**Avis de la Mission Régionale d'Autorité environnementale de la  
région Nouvelle-Aquitaine  
sur la mise en compatibilité du plan local d'urbanisme (PLU) de la  
commune d'Aiguillon (Lot-et-Garonne) avec un projet de parc  
photovoltaïque**

n°MRAe : 2020ANA40

Dossier : PP-2019-9364

**Porteur de la procédure :** Communauté de communes du confluent et des coteaux de Prayssas

Extrait du zonage avant (en haut) et après (en bas) mise en compatibilité (Source : Rapport de présentation)

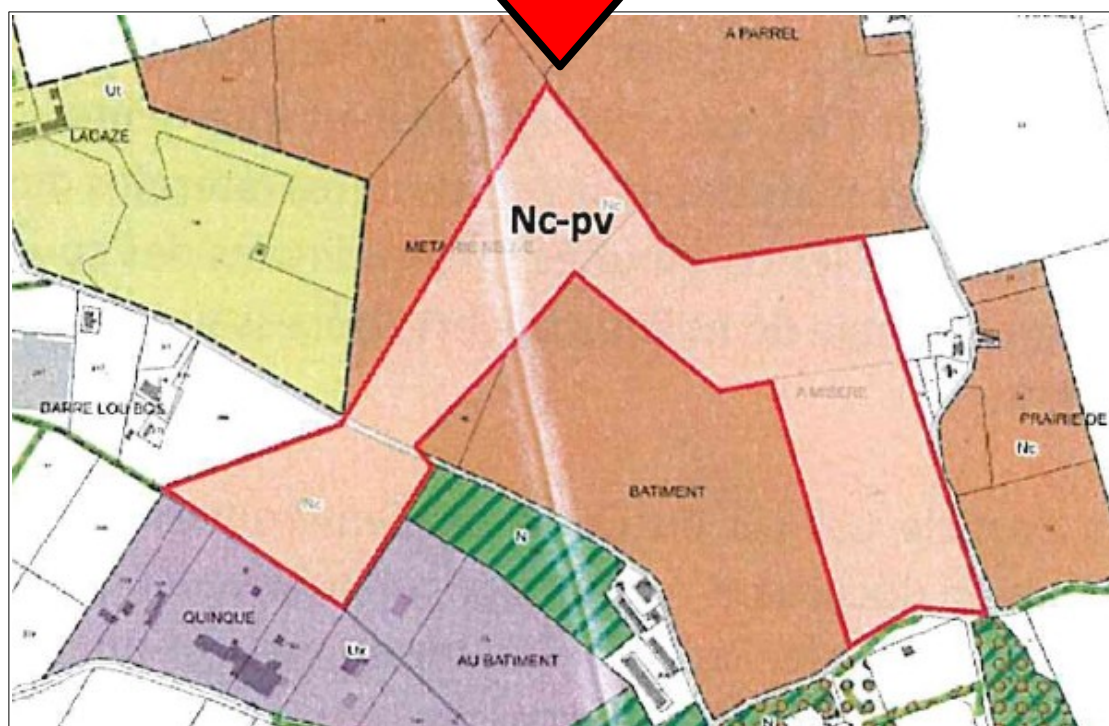
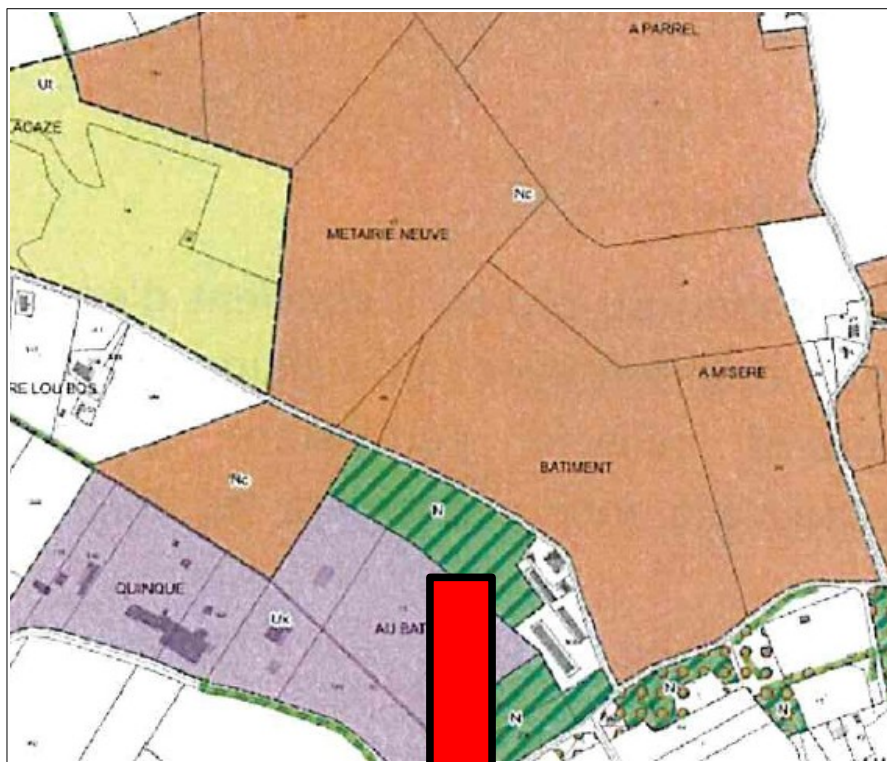
En outre, le projet de mise en compatibilité ne contient aucune orientation d'aménagement et de programmation ou de disposition réglementaire susceptible de venir garantir l'évitement de certains secteurs présentant des enjeux environnementaux forts et, a priori et sous réserve de confirmation, évités dans le projet (secteur nord-est du périmètre d'étude notamment).

**La MRAe recommande donc d'intégrer au sein du projet de mise en compatibilité les dispositions suffisantes pour assurer la mise en œuvre d'une démarche d'évitement des incidences sur l'environnement.**

Cartographie de synthèse des enjeux environnementaux du secteur (Source : Additif au rapport de présentation p.44)

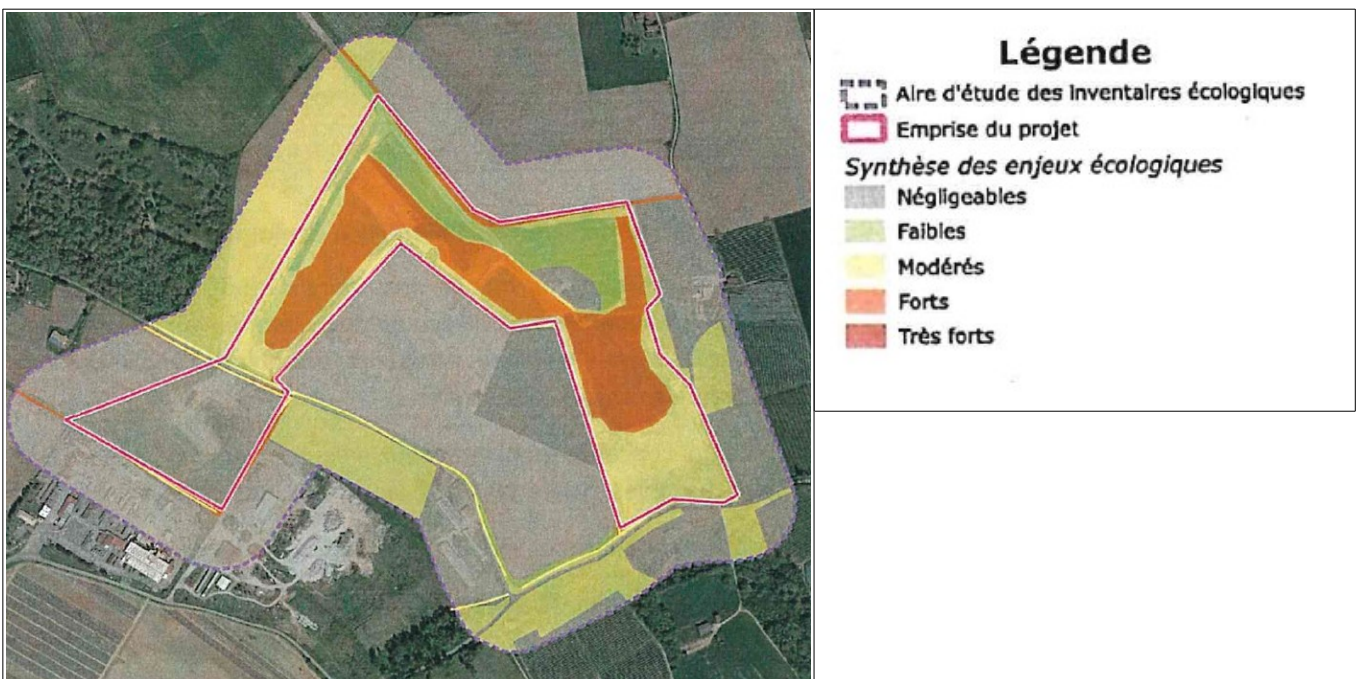
La MRAe s'interroge toutefois sur la cohérence de ces informations, au-delà de la réserve émise préalablement.

Ainsi, la partie la plus au sud-ouest du projet est indiquée comme présentant des enjeux « négligeables » et, selon certaines illustrations<sup>2</sup>, serait un espace en pleine terre. Toutefois, les photographies aériennes présentes dans d'autres parties du dossier<sup>3</sup> ou consultables en ligne, font apparaître un plan d'eau, constitutif d'une zone humide et potentiellement entouré de telles zones, dont la préservation constitue un enjeu important.

**La MRAe recommande d'apporter tous les éléments d'explications permettant de justifier d'une analyse écologique suffisante, propre à contribuer à la mise en œuvre d'une démarche cohérente d'évaluation environnementale.**
